Vollständiger Text der an das Regierungspräsidium Freiburg und die Präfektur des Départements Bas-Rhin versandten Stellungnahme der Stadt Kehl vom 12.10.2023

Antrag der Firma Sénerval auf Übergangsgenehmigung zur Abweichung von den Bestimmungen des Ministerialerlasses vom 12. Januar 2021 über die besten verfügbaren Techniken (BVT) für Müllverbrennungs- und Mitverbrennungsanlagen

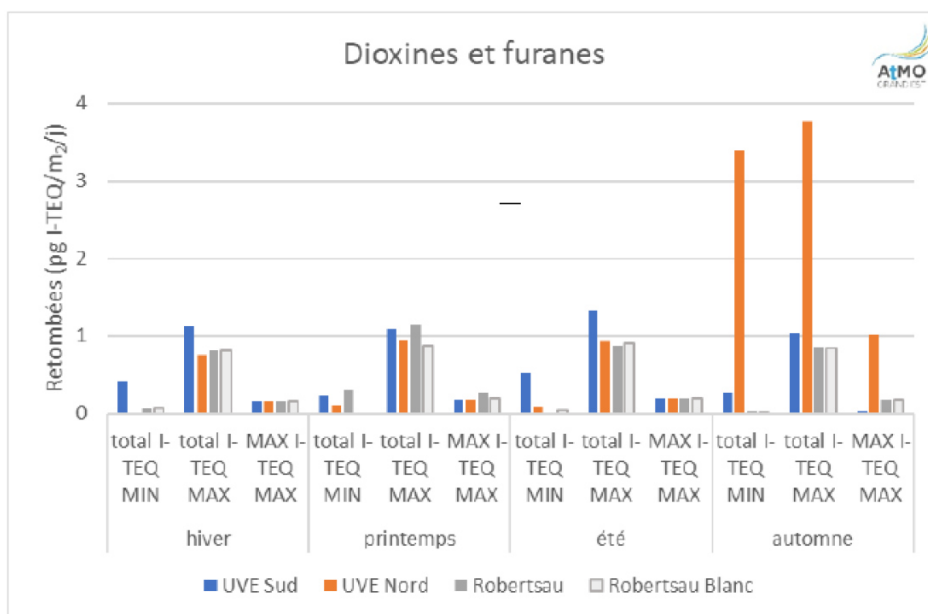
In diesem Lichte sind auch die Dioxin/Furan-Messungen zu betrachten, die im Norden der UVE zeitweise erhebliche Belastungen in der Luft gezeigt haben, wie die folgende Abbildung aus dem Antrag beigefügten Foliensatz von AtMO Grand Est (Folie 25) zeigt.
